## 改善箇所説明図

### 基準不適合発生箇所

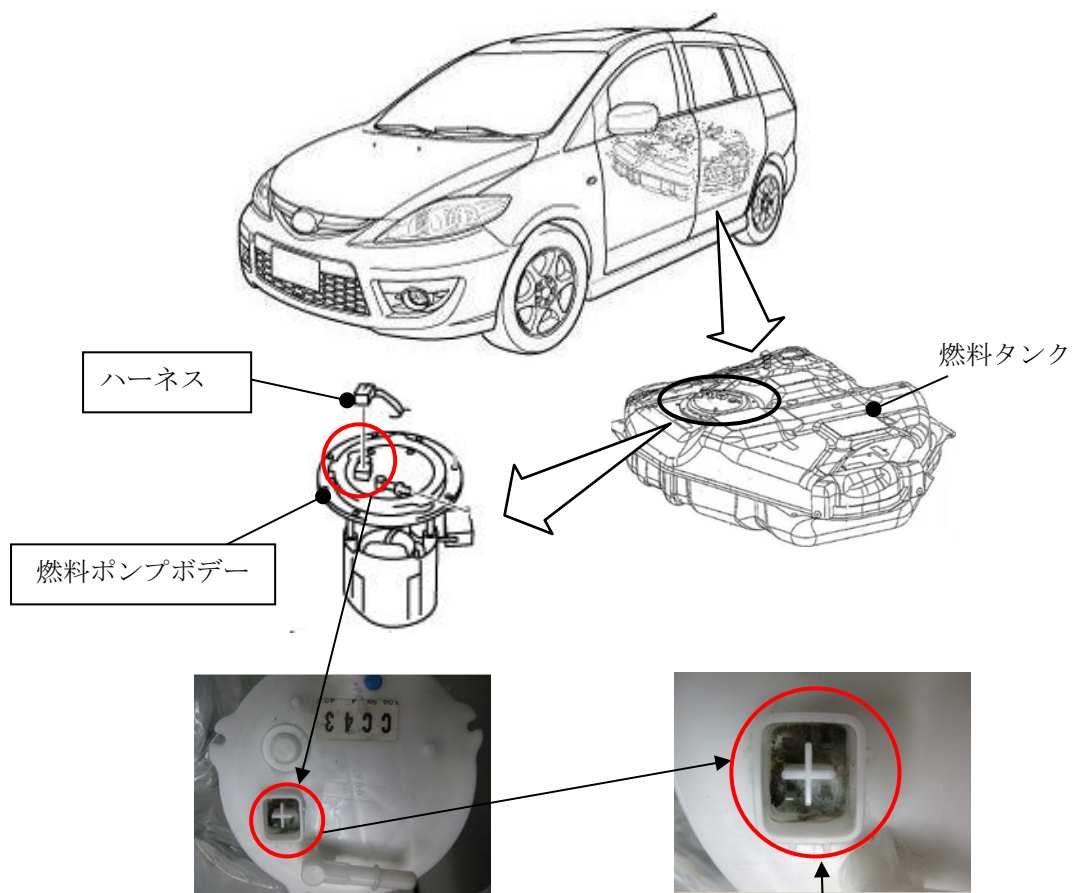
燃料タンク製造工程において、気密性確認のための水没検査後の水分除去が不十分ため、燃料ポンプのコネクタ内部に水が残留したものがあある。そのため、そのまま使用を続けると、コネクタの端子が腐食し、最悪の場合、端子が折損して燃料ポンプが作動しなくなり、走行中にエンジンが停止し再始動できなくなるおそれがある。

全車両、当該コネクタを点検し、コネクタ内部に水が付着しているもの、または端子部に錆が発生しているものはハーネスを補修するとともに、燃料ポンプボデーを新品と交換する。
